zwischen Baumkirchner Str. + Haringerweg

Radentscheid – Maßnahmenbündel III+IV

Stellungnahme des Radentscheid München zur Truderinger Straße

Mitzeichnung der Sitzungsvorlage Nr. 20-26 / V 09750

Planung Abschnitt 6 – im Querschnitt

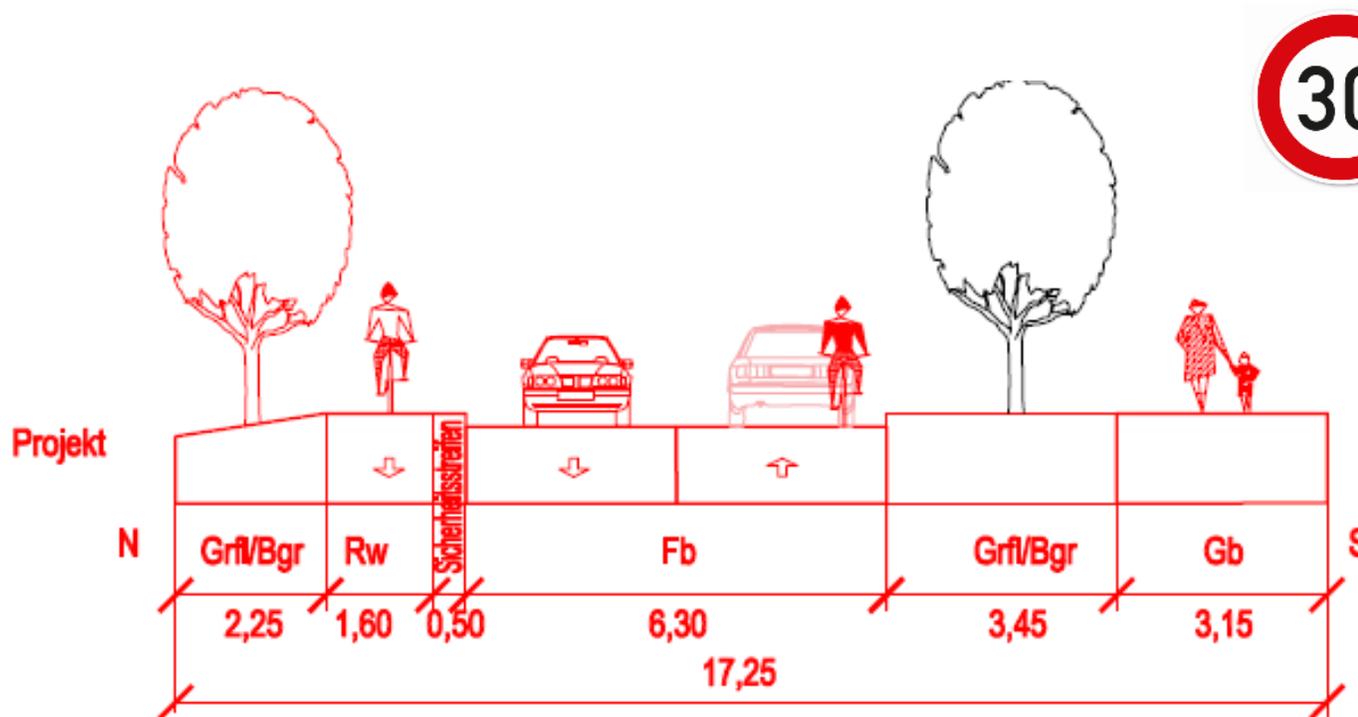
Führung der geplanten IR III Radvorrangroute

Nach dem erst kürzlich aktualisierten Stand der Netzplanung soll im Planungsabschnitt 6 vom Haringer Weg bis zu Auf den Wasen eine Radvorrangroute IR III geführt werden.

Sollte sich dieser Verlauf der IR III bestätigen, weicht ein einseitiger Radweg mit einer Breite von 1,6m anstelle der geforderten Regelbreite von 2,5m deutlich von den Anforderungen an eine Radvorrangroute ab.

Zudem ist der links abbiegende Radverkehr vom Radweg in der Truderinger Straße in die An den Wasen in den Planungen bislang nicht ausreichend berücksichtigt worden und nur eingeschränkt möglich.

Sollte sich der Verlauf der IR III Radvorrangroute bestätigen, fordert der Radentscheid eine erneute Prüfung hinsichtlich der H RSV Anforderungen und die Durchführung ggf. notwendiger Anpassungen.

Radweg in Unterbreite im Norden, Radfahrende im Mischverkehr im Süden

Der Radentscheid sieht den einseitigen Radweg bei gleichzeitigem Mischverkehr in Gegenrichtung im Planungsabschnitt 6 weiterhin kritisch.

Planung allgemein: Tempo 30 in allen Abschnitten

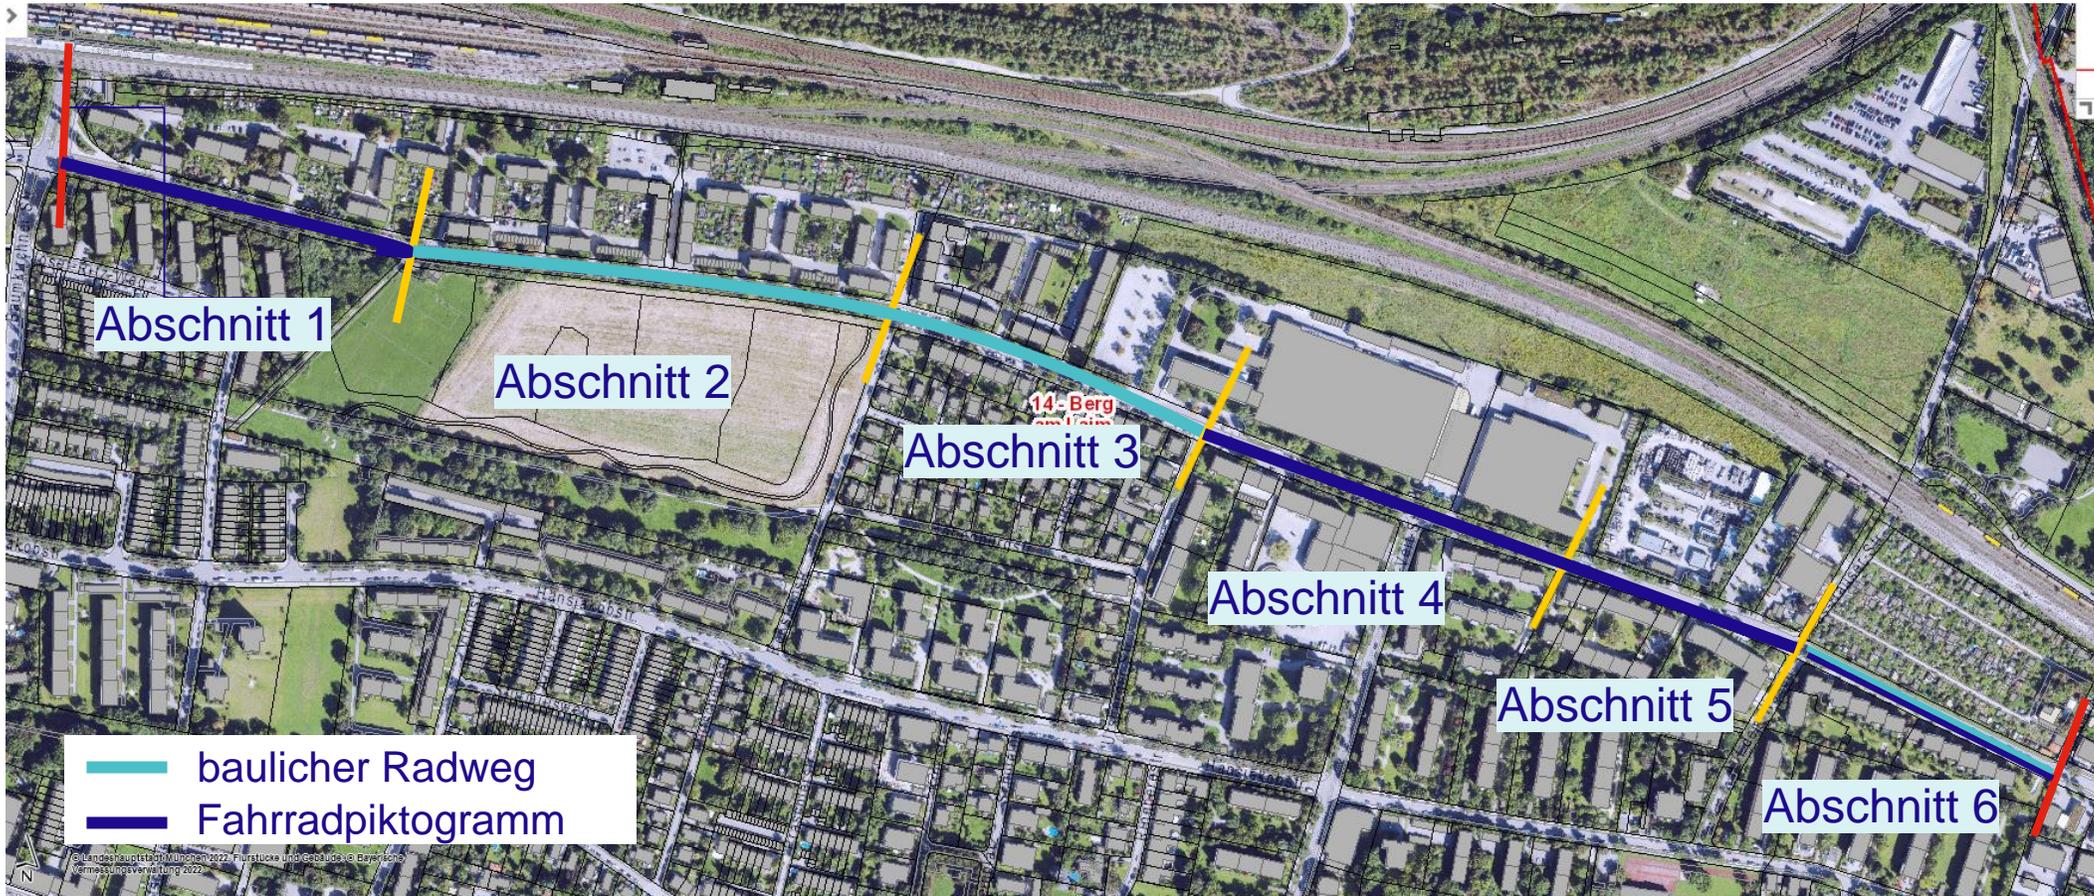
Fahrbahnbreite durch bauliche und gestalterische Maßnahmen optisch verschmälern

Der Radentscheid nimmt erfreut zur Kenntnis, dass sich die Planer*innen für eine optische Reduzierung der Fahrbahnbreite durch seitliche Pflasterung einsetzen und die Zusage geben können, dass dieses oder ein gleichwertiges Mittel zur optischen Verschmälerung zum Einsatz kommen wird.

Lokale, ÖPNV-kompatible Fahrbahneinengungen zur Geschwindigkeitsdämpfung einbauen

Neben einer optisch verschmälerten Fahrbahn empfiehlt der Radentscheid als weiteres wichtiges Mittel zur Geschwindigkeitsreduzierung den Einbau von lokalen Einengungen um beidseitig 25cm auf eine effektive Fahrbahnbreite von 6 m in regelmäßigen Abständen (ca. 50 m). Diese mit Baken gekennzeichneten Engstellen erlauben MVG-Bussen eine problemlose Begegnung mit angemessener Geschwindigkeit, wirken aber auf alle Kfz-Fahrer*innen als geschwindigkeitsdämpfendes Element.

Der Radentscheid fordert, diese lokalen Einengungen in die Ausführungsplanung aufzunehmen und umzusetzen. Alle bislang gehörten Gegenargumente bleiben für den Radentscheid nicht nachvollziehbar.

Da eine Leitlinie (Mittellinie) den Charakter einer außerörtlichen, schnellen Straße verstärkt, bittet der Radentscheid sehr darum, im Mischverkehr keine Leitlinie zu markieren.

Abschnitt 3 – Variante 1 im Querschnitt

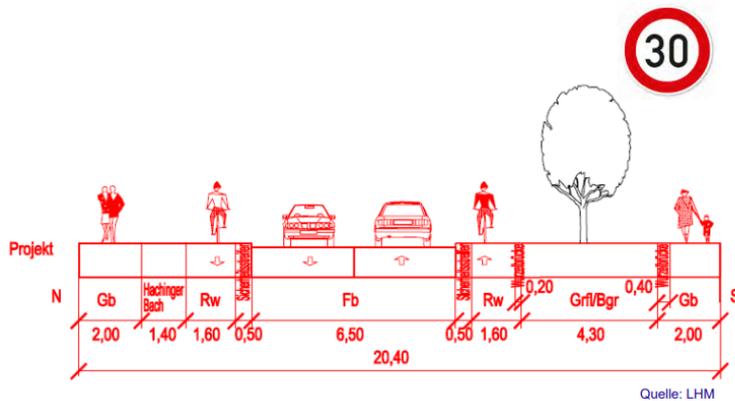
Mobilitätsreferat und Baureferat sollen die Planungen im Abschnitt 3 bei der Neugestaltung der Truderinger Straße dahingehend überarbeiten, dass es zu keinem Kahlschlag bei den Bäumen kommt und beide Baumreihen weiterhin existieren können. Hierbei soll insbesondere geprüft werden, ob der Bach

- stellenweise auch an anderer Stelle des Straßenquerschnitts freigelegt werden kann,
- nur immer wieder punktuell freigelegt werden kann bei einer ansonsten Verrohrung,
- die bisher geplante Freilegung in einem 1,40 m breiten und übergitterten Betontrog ansprechender gestaltet werden könnte.
